MEMORANDO DSH-009-2024

ASUNTO : Evaluación del EsIA Categoría II “Planta de Procesamiento de Pescado”
Criterio técnico competencia de DSH.

INFORME TÉCNICO No. DSH-003-2024

Evaluación del EsIA del proyecto denominado
“PLANTA DE PROCESAMIENTO DE PESCADO”

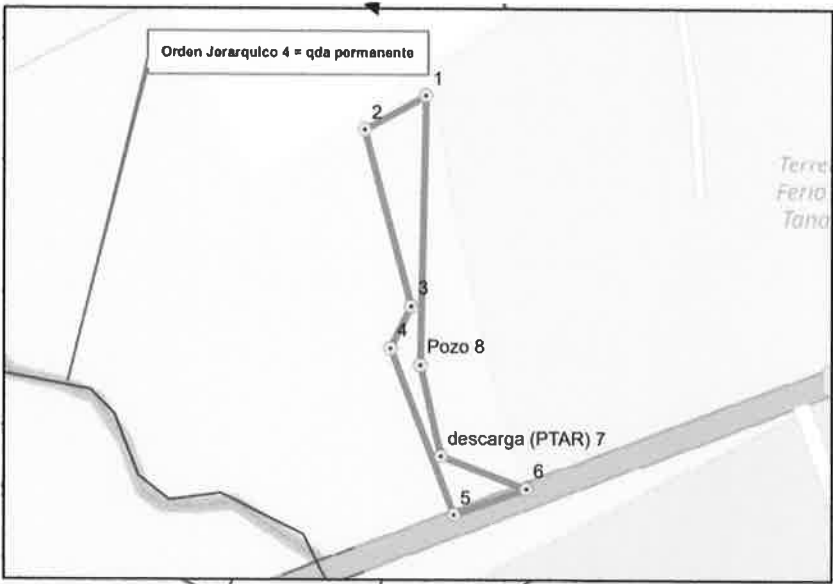
Para efecto de la Dirección de Seguridad Hídrica y bajo documentación proporcionada por personal idóneo en georreferenciación, se levantó Mapa en escala 1:50,000 con las coordenadas proporcionadas por el promotor en el EsIA; el mismo cuenta con su respectiva descripción del polígono del proyecto, redes de drenaje con orden jerárquico.

- No hay fuente hídrica dentro del polígono del proyecto.
- Colindante al polígono del proyecto se presenta una red de drenaje de orden jerárquico 4 la misma es una quebrada permanente y cumple con la distancia

- Colindante al polígono del proyecto se presenta una red de drenaje de orden jerárquico 4 la misma es una quebrada permanente y cumple con la distancia requerida dentro de la normativa ambiental como lo es la Ley No. 1 de 3 de febrero de 2004.

Quebrada permanente colindante al proyecto.

- Se recomienda cotejar información mediante inspección ocular por personal técnico de la Dirección Regional correspondiente a la ubicación del proyecto, sobre la existencia de quebrada sin nombre u otro cuerpo de agua. Verificar y validar la distancia entre la fuente hídrica y el proyecto, así como la validación en campo el orden jerárquico de la red de drenaje de la fuente más cercana al proyecto.

- El promotor debe dejar a ambos lados de las fuentes hídricas una franja de bosque igual o mayor al ancho del cauce, que en ningún caso será menos de 10 metros medidos de la parte superior del talud hacia dentro del proyecto.
